Umstellung DIN auf ISO DIN 933 auf ISO 4017 Sechskantschrauben ohne Schaft

Die Norm DIN 933:1987-09 wurde im Jahr 2001 durch die Norm ISO 4017 ersetzt.

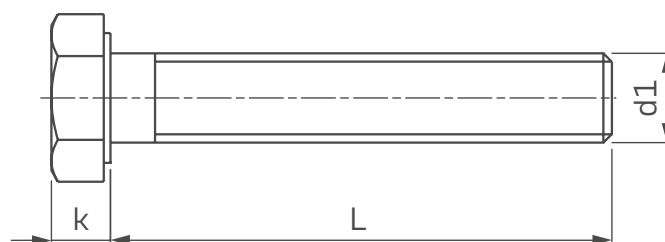
Aufgrund kontinuierlicher Produktionsumstellungen von DIN- auf ISO-Ausführung werden teilweise DIN-Bestellungen automatisch auf ISO umgestellt.

- M 7 ist nicht mehr in der Normreihe
- Normreihe bis M 64 erweitert
- M 10 / M 12 / M 14 / M 22 Schlüsselweite geändert

Gewinde	Kopfhöhe mm		Schlüsselweite mm	
	DIN	ISO	DIN	ISO
M 1,6		1,1		3,2
M 2		1,4		4,0
M 2,5		1,7		5,0
M 3		2,0		5,5
(M 3,5)		2,4		6,0
M 4		2,8		7,0
M 5		3,5		8,0
M 6		4,0		10,0
(M 7)	4,8	-	11,0	-
M 8		5,3		13,0
M 10		6,4	17,0	16,0
M 12		7,5	19,0	18,0
(M 14)		8,8	22,0	21,0
M 16		10,0		24,0
(M 18)		11,5		27,0

Gewinde	Kopfhöhe mm		Schlüsselweite mm	
	DIN	ISO	DIN	ISO
M 20		12,5		30,0
(M 22)		14,0	32,0	34,0
M 24		15,0		36,0
(M 27)		17,0		41,0
M 30		18,7		46,0
(M 33)		21,0		50,0
M 36		22,5		55,0
(M 39)		25,0		60,0
M 42		26,0		65,0
(M 45)		28,0		70,0
M 48		30,0		75,0
(M 52)		33,0		80,0
M 56	-	35,0	-	85,0
(M 60)	-	38,0	-	90,0
M 64	-	40,0	-	95,0
